Изменение № 1 ГОСТ Р 51775—2001 Колесные пары специального подвижного состава. Общие технические условия

Утверждено и введено в действие Приказом Федерального агентства по техническому регулированию и метрологии от 02.11.2009 № 492-ст

Дата введения 2010-05-01

Рисунок Б.1 — Схема устройства для распрессовки колесных пар

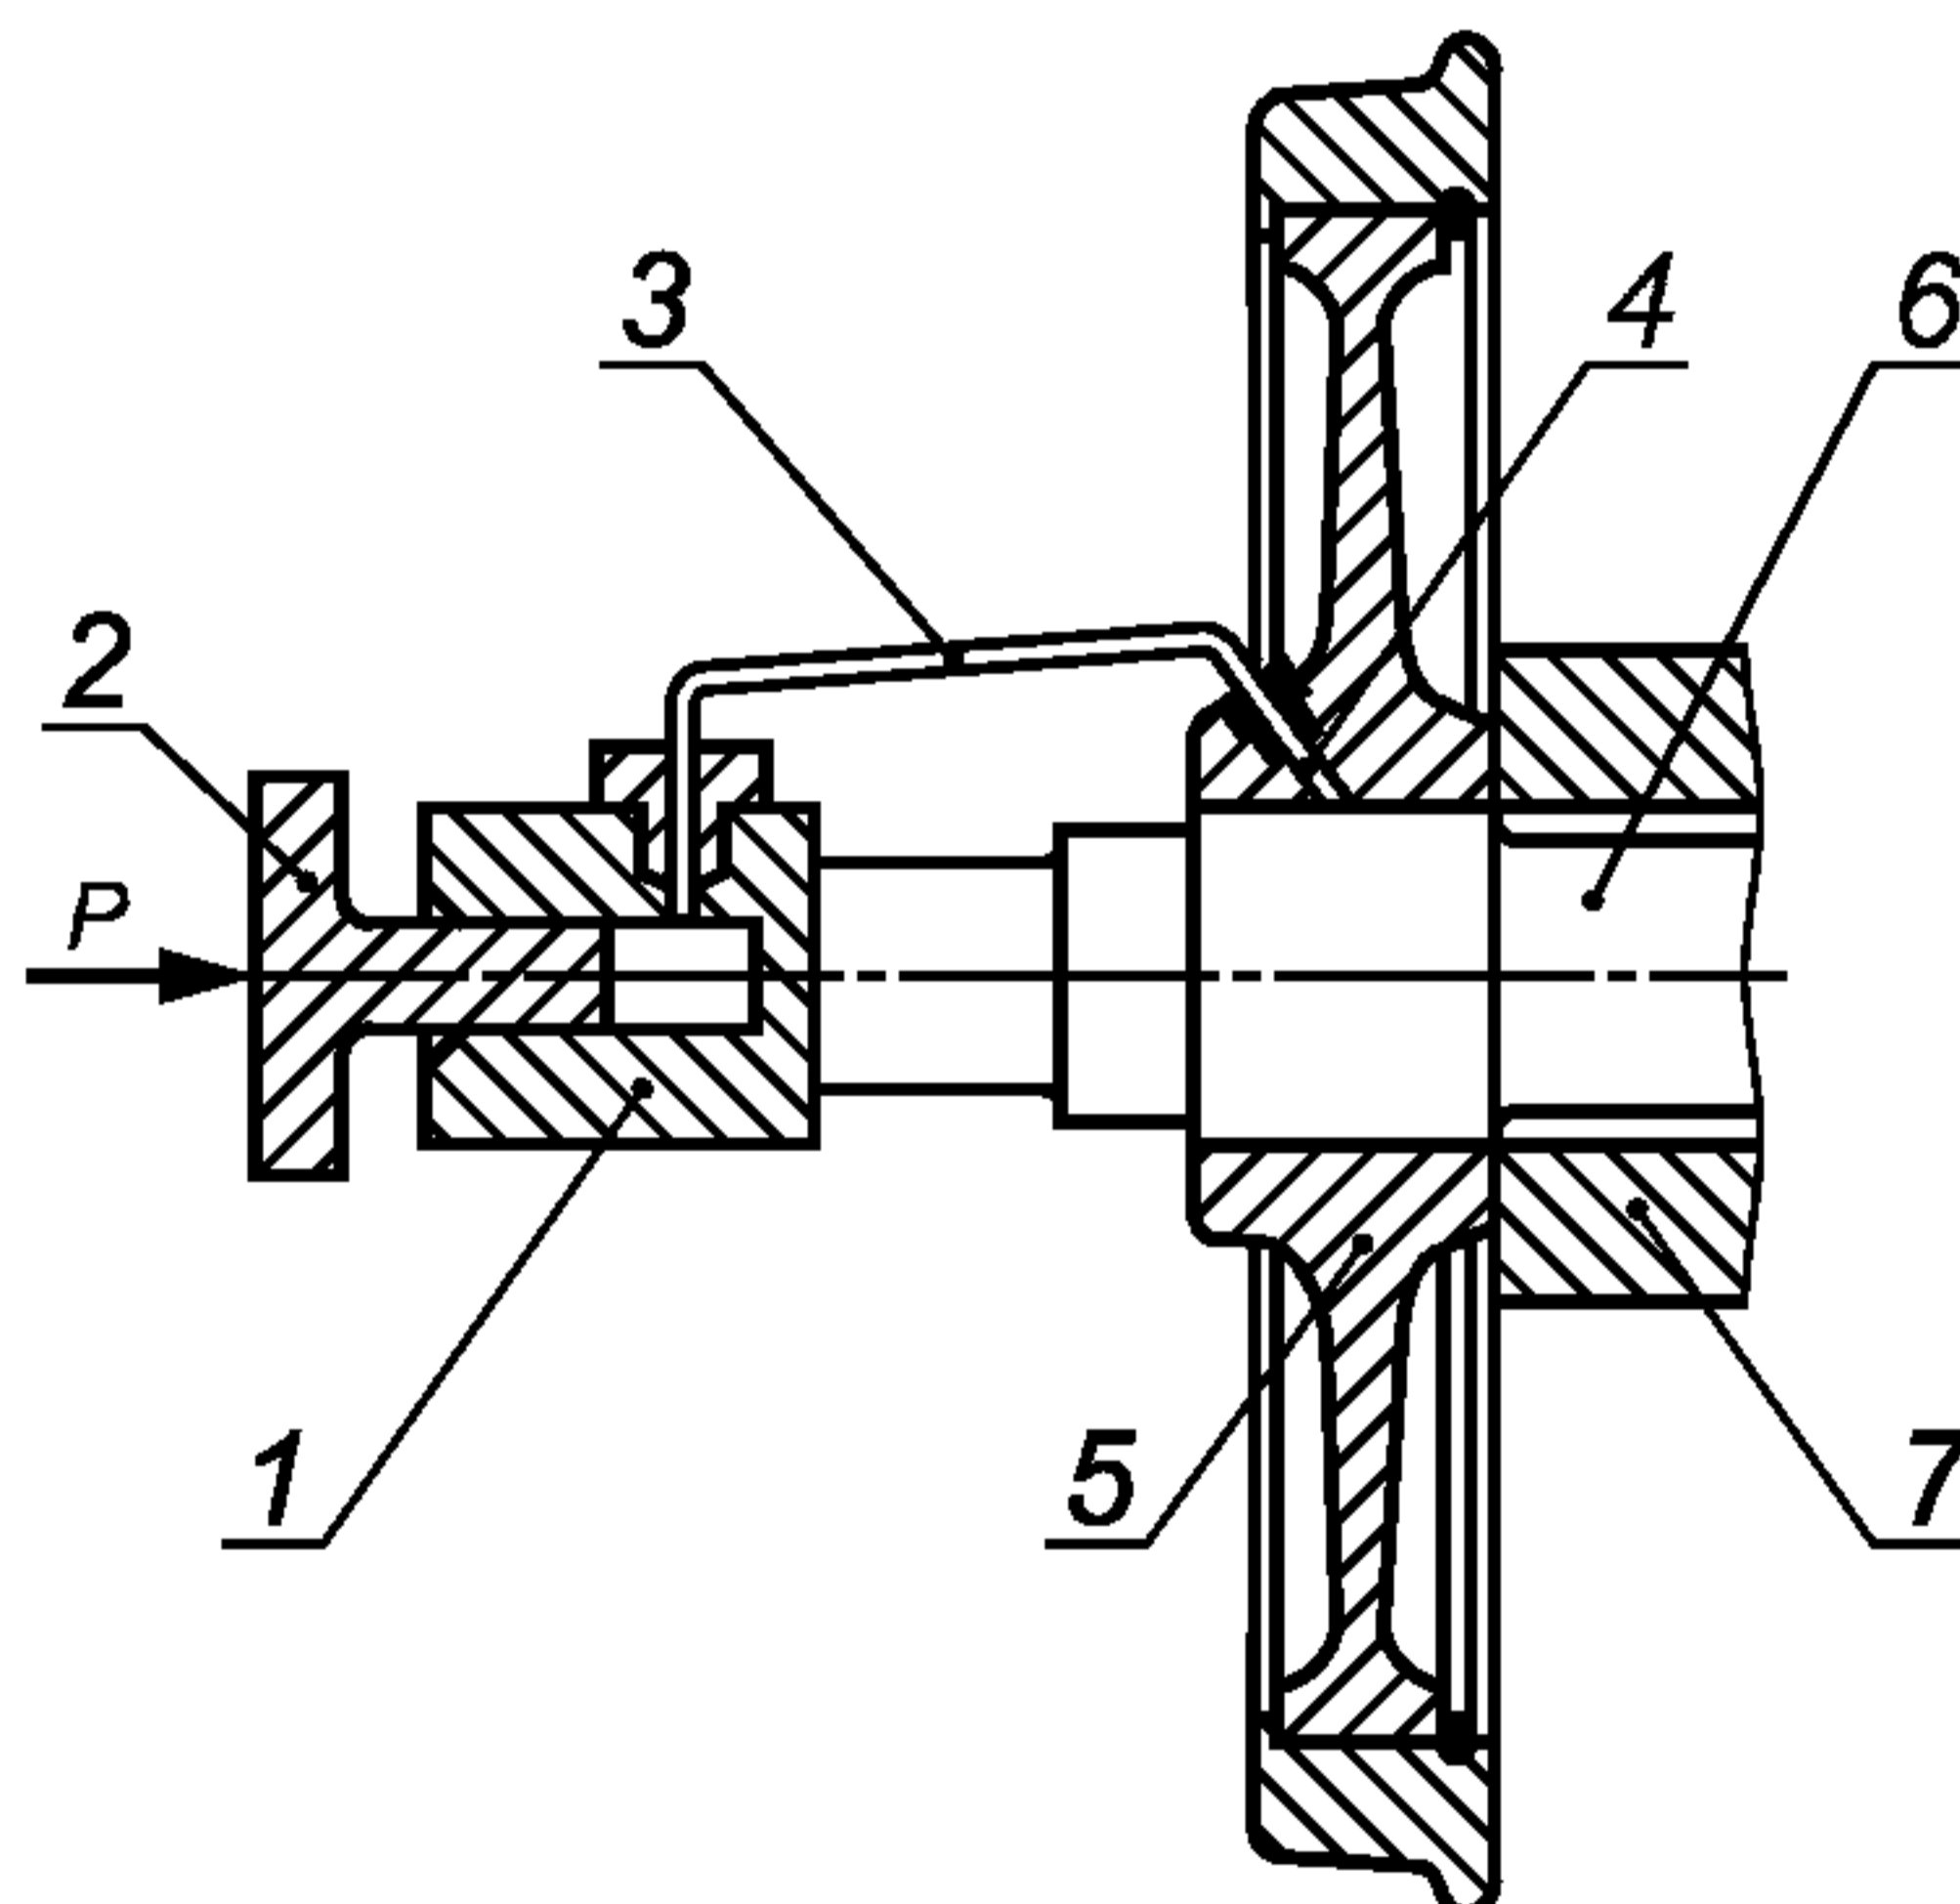
Б.2 При распрессовке соединения может быть применено устройство для подачи масла в зону соединения поверхностей (рисунок Б.1), где гидроцилиндр устанавливается между осью и плунжером гидравлического пресса.

P — сила, прилагаемая к плунжеру гидропресса;
1 — корпус; 2 — плунжер; 3 — трубка высокого давления; 4 — масляеподводящий канал; 5 — колесо; 6 — ось; 7 — упорная плита

Рисунок В.1 — Схема установки колесной пары

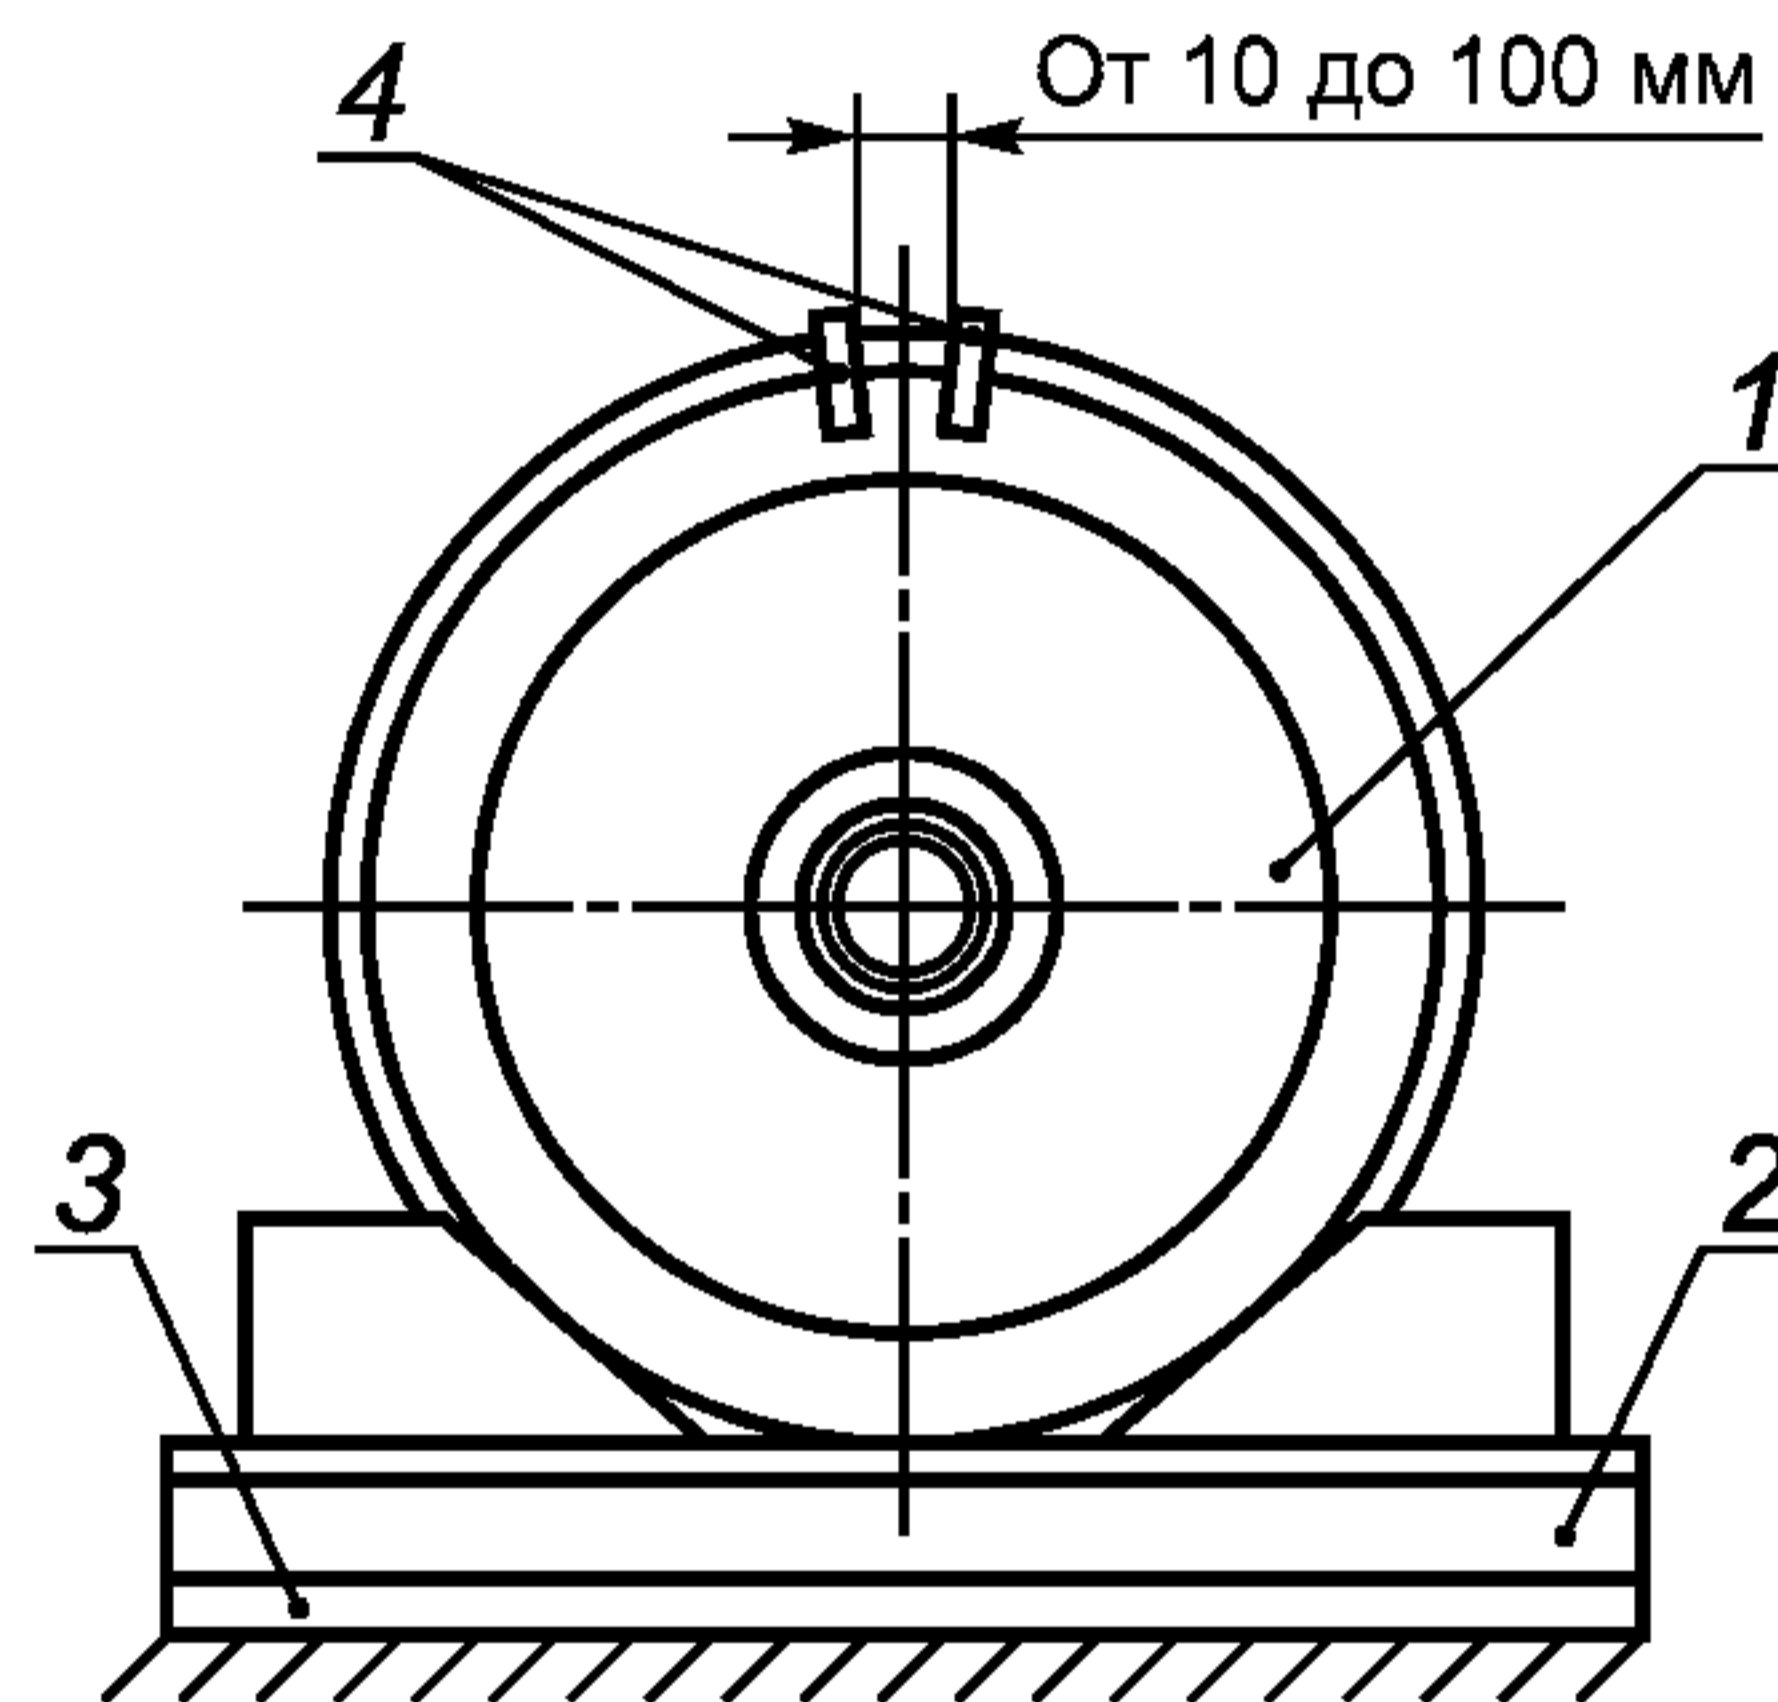
Схема установки колесной пары приведена на рисунке В.1.

1 — колесная пара; 2 — основание; 3 — электроизоляционный материал;
4 — зажимы

Рисунок В.2 — Четырехзажимная схема измерения электрического сопротивления колесной пары

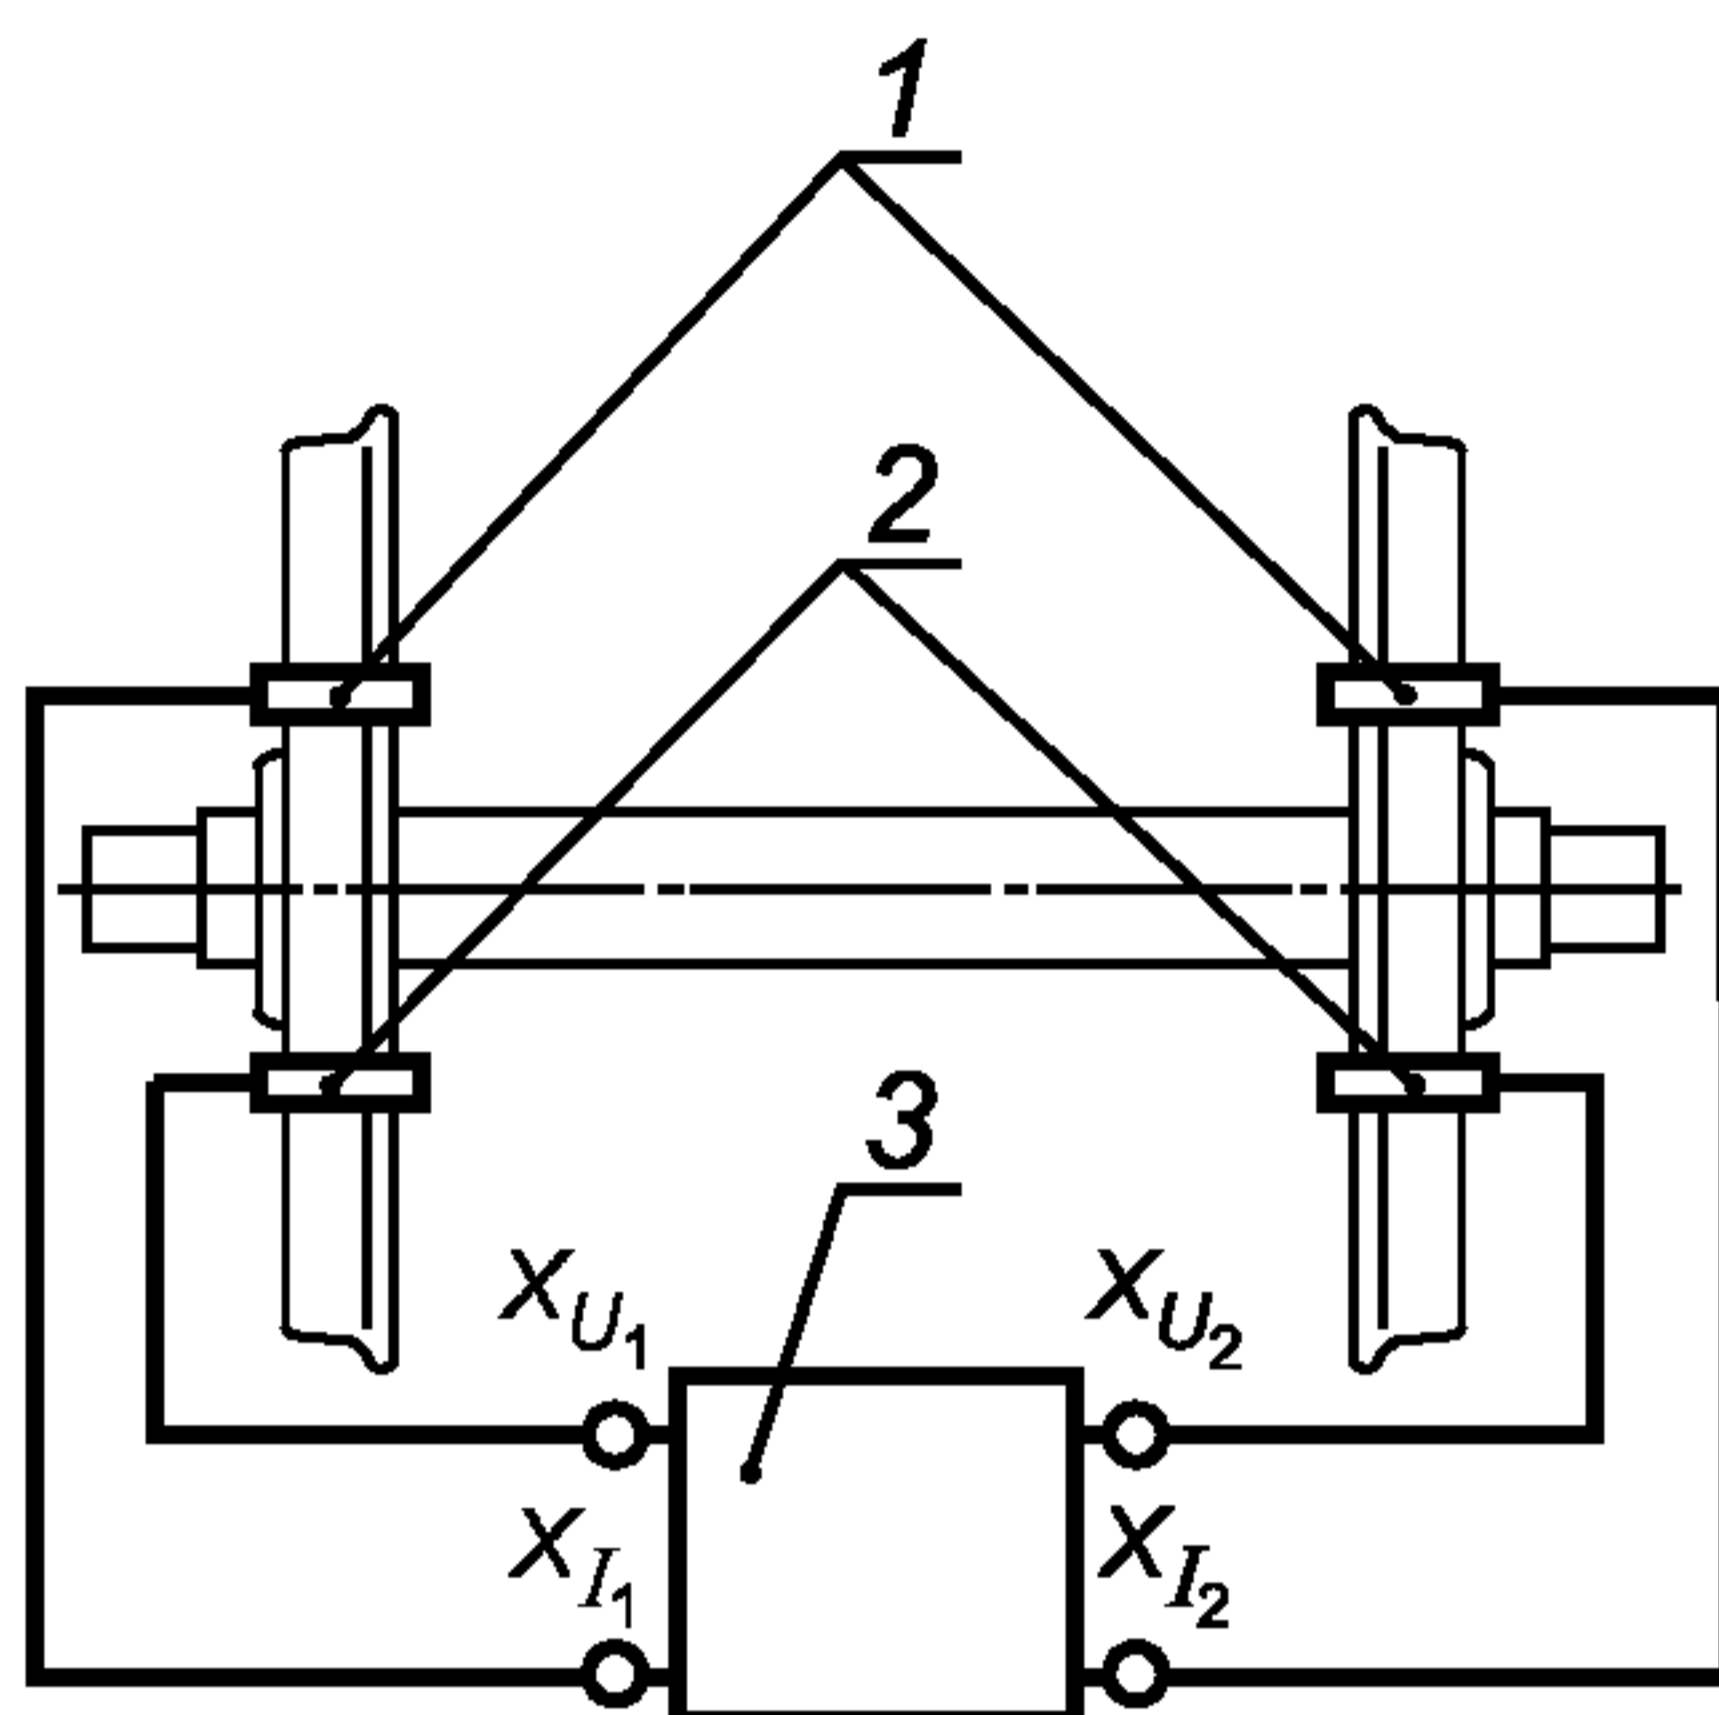
В.2 Омметр должен быть присоединен к бандажам (ободьям) колес колесной пары по четырехзажимной схеме. Рекомендуемая схема крепления электрического контакта на бандаже (ободе) колеса приведена на рисунке В.2.

1 — зажимы тока X_{I_1} , X_{I_2} ; 2 — зажимы напряжения X_{U_1} , X_{U_2} ; 3 — омметр
